改善箇所説明図

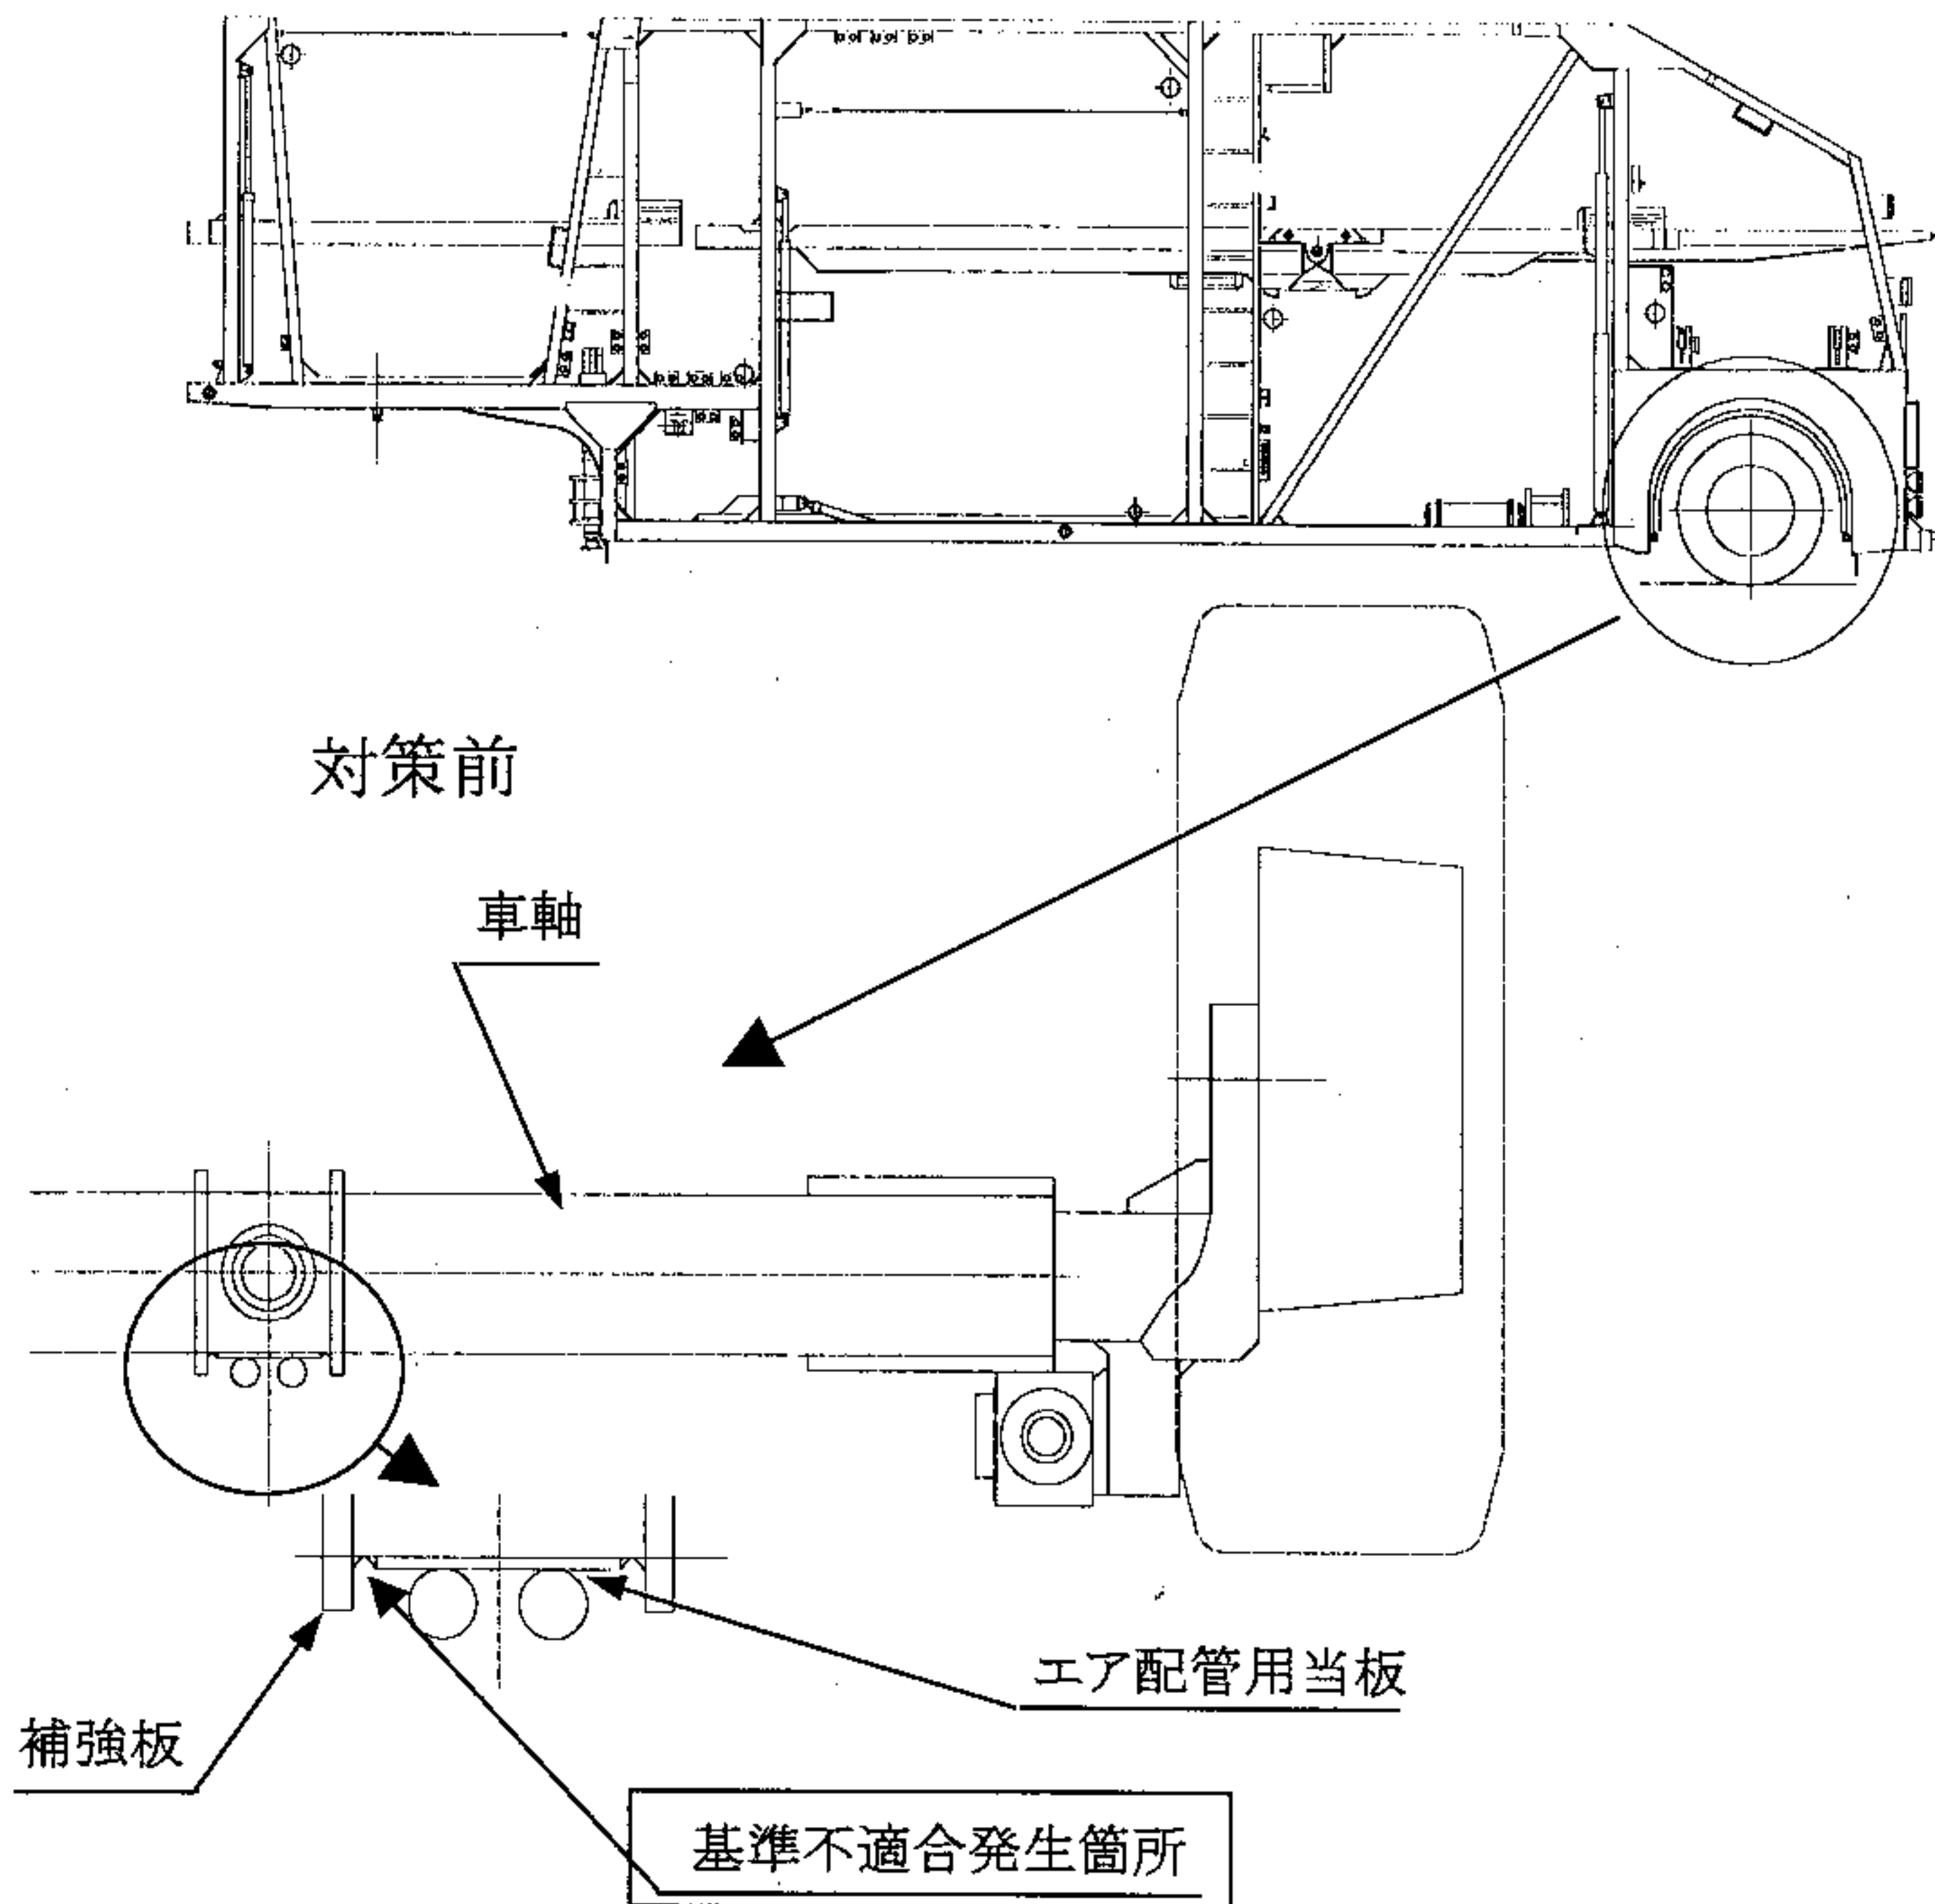
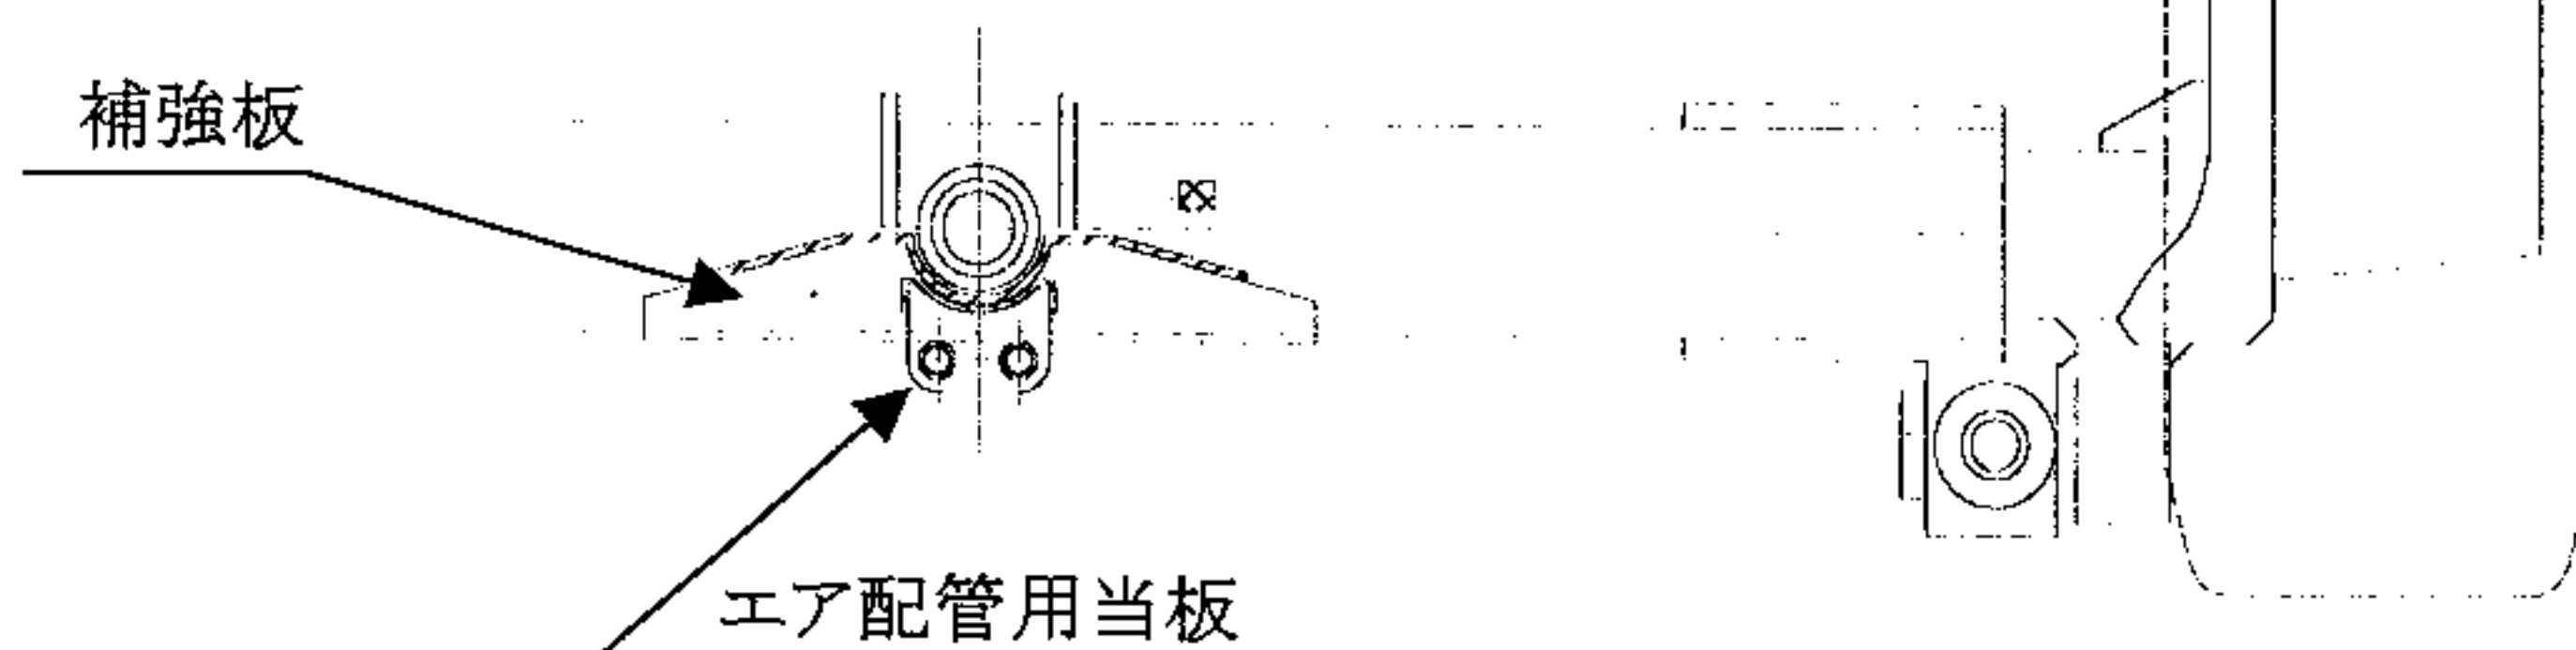
走行装置において、車軸の補強板とエア配管用当板の溶接が不適切なため、当該溶接部に亀裂が入るものがある。そのため、そのままの状態で使用を続けると、最悪の場合車軸が折れ曲がり、走行不能となるおそれがある。

全車両、車軸の亀裂を点検し、亀裂のあるものは補修を行う。
また、全車両、補強板及びエア配管用当板を対策品と交換する。

識別： 改善実施済車両には、車軸の後面に黄色のペイントを塗る。
